DZ.271.97.966...2019

dotyczy: postępowania nr **DZ.271.97.2019** pn. „Modernizacja energetyczna budynków A-VII, T-VII, M-II, M-III, M-IV, M-V, M-VII, M-VIII w ramach zadania Projekt pn. „Modernizacja energetyczna wojewódzkich budynków użyteczności publicznej”, nr RPMP.04.03.03-12-1165/17 współfinansowany przez Unię Europejską ze środków Europejskiego Funduszu Rozwoju Regionalnego w ramach Regionalnego Programu Operacyjnego Województwa Małopolskiego na lata 2014-2020, 4 Oś Priorytetowa Regionalna polityka energetyczna, Działanie 4.3 Poprawa efektywności energetycznej w sektorze publicznym i mieszkaniowym, Poddziałanie 4.3.3 Głęboka modernizacja energetyczna budynków użyteczności publicznej – inwestycje regionalne” – **pytania Wykonawców i odpowiedzi Zamawiającego**

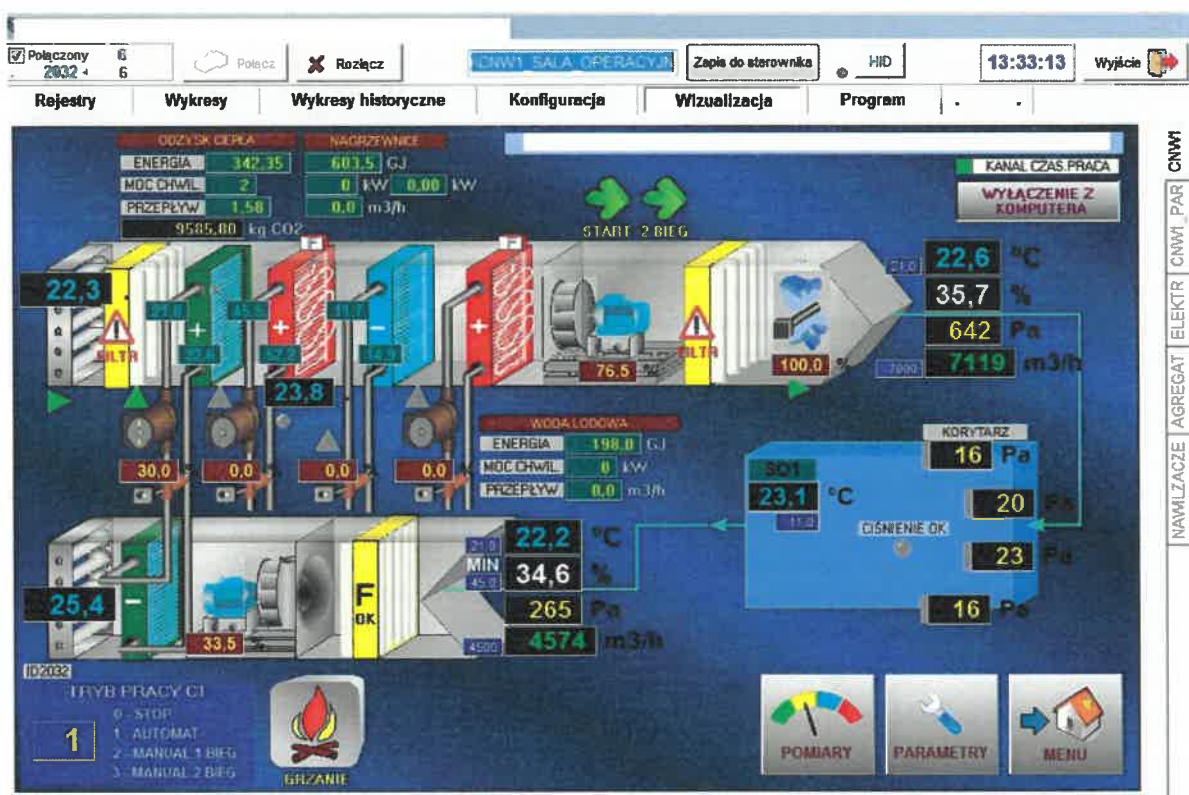
Rozbudowa systemu SCADA o odwzorowanie klimatyzacji w budynkach M-IV, M-V, M-VII, M-VIII:

Proszę o wyjaśnienie, o jakie funkcjonalności inwestor przewiduje rozbudowę systemu SCADA dla systemu klimatyzacji w budynkach M-IV, M-V, M-VII, M-VIII?

Jakie parametry i w jakich ilościach mają być monitorowane lub sterowane dla każdego z budynku?

Czy znane są modele sterowników, protokoły komunikacyjne dla sterowników klimatyzacji?

g/ Wygląd ekranów synoptycznych, rejestrowanych danych, wykresów Wykonawca uzgodni z Zamawiającym na etapie realizacji. Poniżej przykładowy ekran synoptyczny centrali klimatyzacyjnej zawierający podstawowe wymagania Zamawiającego. Grafiki, układ ekranu pozostawiamy w gestii Wykonawcy.
